VARIANTE 2	aprile 2021
VARIANTE	gennaio 2021
Progetto ESECUTIVO	1° LOTTO € 2.500.000

COMUNE DI ALBENGA

REALIZZAZIONE DI INTERVENTI MIRATI ALLA RICOSTITUZIONE O ADEGUAMENTO DEI PENNELLI ESISTENTI E L'INSERIMENTO DI NUOVE INFRASTRUTTURE ATTE AL CONTENIMENTO DEL FENOMENO EROSIVO CON CONSEGUENTE RIPASCIMENTO DEL TRATTO DI LITORALE INTERESSATO

CONFRONTO TRA PROGETTO ESECUTIVO E VARIANTE

PLANIMETRIA DI CONFRONTO TRA PROGETTO ESECUTIVO E VARIANTE
Scala 1:2000

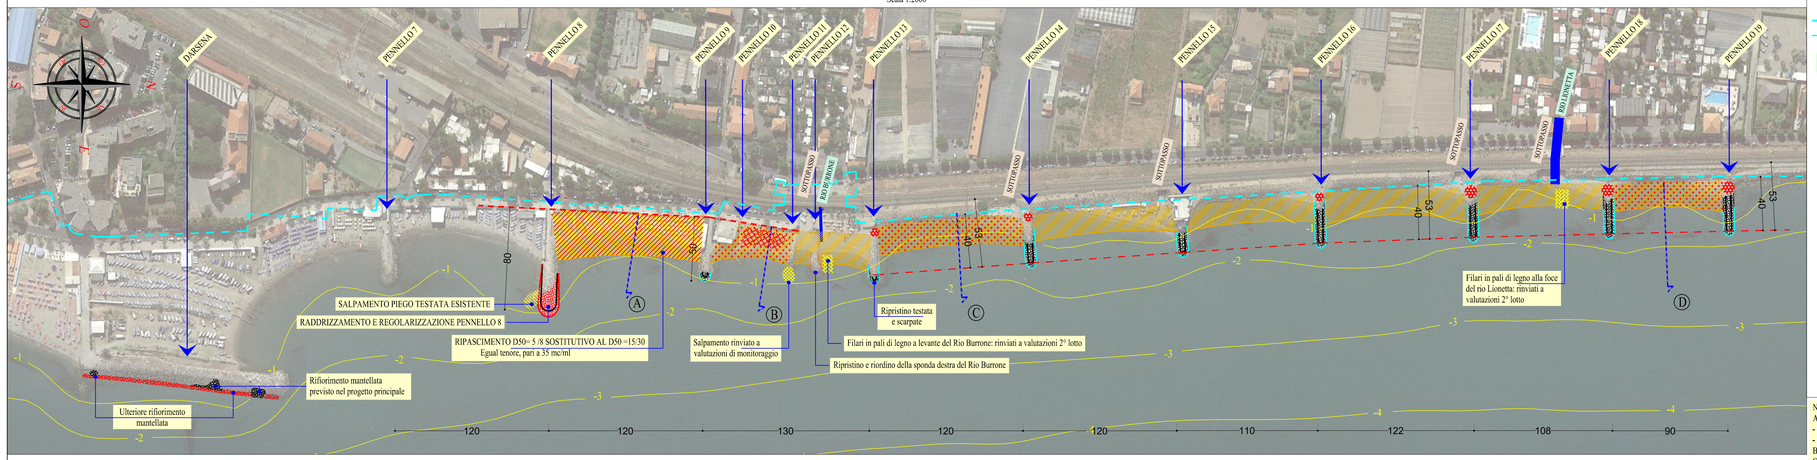
INTERVENTI OGGETTO DELLA PERIZIA DI VARIANTE SUPPLETIVA

- MAGGIOR COSTO RADICAMENTO PENNELLI
- PENNELLO 11
  SALPAMENTO RINVIATO A VALUTAZIONI DI MONITORAGGIO
- SISTEMAZIONE PENNELLO 12
- PENNELLO 8: SALPAMENTO PIEGO TESTATA ESISTENTE
- RADDRIZZAMENTO E REGOLARIZZAZIONE PENNELLO 8
- MAGGIOR RIFIORIMENTO MANTELLATA DARSENA (ton 1550)
- ARENILE RACCHIUSO TRA PENNELLI 8 e 9
  RIPASCIMENTO D50= 5 /8 SOSTITUTIVO AL D50 =15/30
  Egual tenore, pari a ≈35 mc/ml
- ARENILE RACCHIUSO TRA PENNELLI 10 e 11 ED 13 e 14
  ULTERIORE RIPASCIMENTO D50= 15/ 30
  Tenore 5 mc/ml
- PALI IN LEGNO A LEVANTE DEL RIO BURRONE E RIO LIONETTA: RINVIATI A VALUAZIONI 2° LOTTO
- DEMOLIZIONE SPIANATA CEMENTIZIA

NOTE:
A) Interventi già previsti nel progetto principale e rinviati a fasi successive o non più previsti:
- Salpamento pennello 11 : rinviato a valutazioni di monitoraggio
- Pali in legno a levante del rio Burrone e rio Lionetta: rinviati a valutazioni 2° lotto.

B) il manufatto esistente alla foce del rio Lionetta ha determinato effetti riflettenti ed il materiale di ripascimento non ostacola il deflusso: il tema di modifica della foce è rinviato a valutazioni di 2° lotto.
C) la quota di berma del pennello 15 è crescente da +1.50 verso il piano di calpestio della struttura edilizia retrostante.

PENNELLO 8

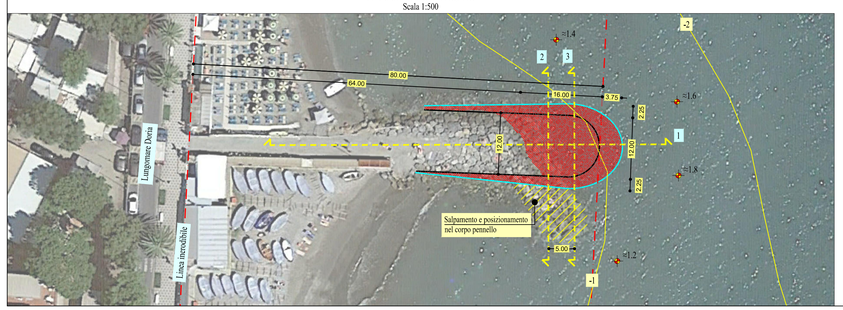
Rispetto alle carenze già segnalate nel progetto principale, si sono evidenziate ulteriori necessità rispetto alle quantità di massi naturali di III categoria già stimate. Si prevede pertanto di rifiorire la scarpata, con particolare attenzione alla parte al piede, mediante fornitura e posa in opera di massi naturali di III categoria in ragione di circa 1550 ton (a fronte delle 250 ton già previste nel progetto principale).

L'intervento era già previsto nella versione del progetto sottoposto a screening conclusosi con Decreto 4694 del 27/08/2020(no VIA con condizioni ambientali). In merito non erano state indicate modifiche.
